Zájemcům o veřejnou zakázku  
„Bazén – relaxační centrum Hornická,  
Nové Město na Moravě“

Věc: **Dodatečná informace k zadávacím podmínkám č. 4**

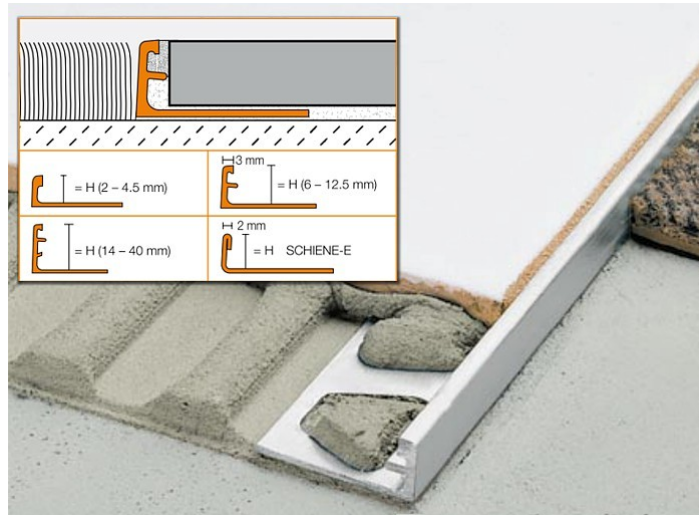
*VTZ stavební části je uvedeno: „Podlahy jsou provedeny jako bezprahové s použitím kovových přechodových a dilatačních lišt. Veškeré dilatační, přechodové, koncové, koutové profily jsou provedeny z kovových typových podlahových profilů. Na rozhraní různých materiálů podlah jsou pod dveřní křídla osazeny přechodové lišty šířky cca 25mm obleho tvaru překrývající oba druhy krytin min. 10mm. Material lišt musí splňovat požadavky na odolnost danému prostředí dle jejich umístění“. Žádáme o konkrétnější specifikaci přechodových lišt a **množství** k jejich možné co nejpřesnější kalkulaci*

**V místě přechodu materiálu je uvažovaná přechodová lišta viz detail č. 7 příloha č. D.1.1.1.42 detaily. Lišty jsou zahrnuty v dodávce nášlapných povrchů. Alternativně je možné použití vzorové lišty (viz obr.). Materiál AL přírodní elox. Celkové množství**

přechodových lišt je 105 bm. Lišty jsou součástí dodávky jednotlivých podlahových krytin.
